**Projet de parc éolien
présenté par la société Parc éolien
sur le territoire de la commune de Ceilhes et Rocozels**

**Avis de l'autorité environnementale
sur le dossier présentant le projet
et comprenant l'étude d'impact**

N° : 2017-005353

Localisation de l'aire d'étude rapprochée

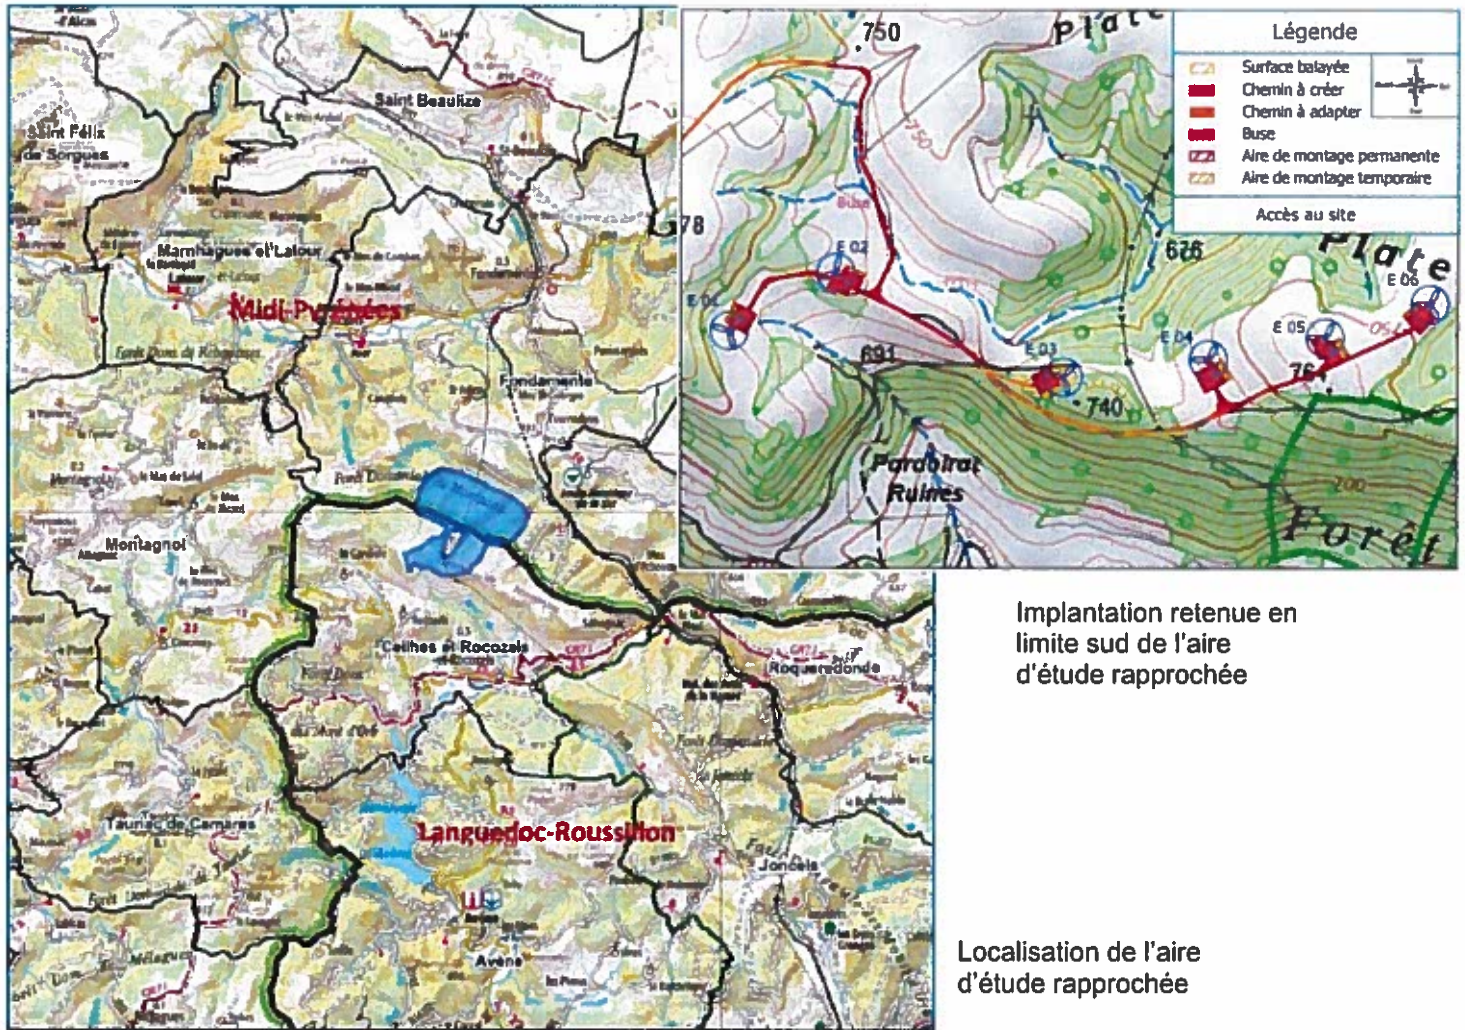
Implantation retenue en limite sud de l'aire d'étude rapprochée

Concernant le choix des aires d'étude, l'Ae relève que le contour de l'aire d'étude rapprochée exclut une zone en son centre, qui aurait dû être étudiée, même si, a priori, aucune implantation n'y était envisagée. De même, cette aire d'étude est trop restreinte dans la partie sud, au regard de l'implantation finalement retenue. En effet, elle encadre strictement le haut de la combe de Guiroudou et le col, sans s'étendre au versant sud (bien que certaines données avifaune soient fournies sur ces zones) ni sur les zones adjacentes du plateau de Tesserieyres, à l'Est. L'Ae relève qu'il est important de caractériser l'ensemble des enjeux d'une aire d'étude et que celle-ci soit suffisamment étendue, pour pouvoir justifier du moindre impact d'une implantation.
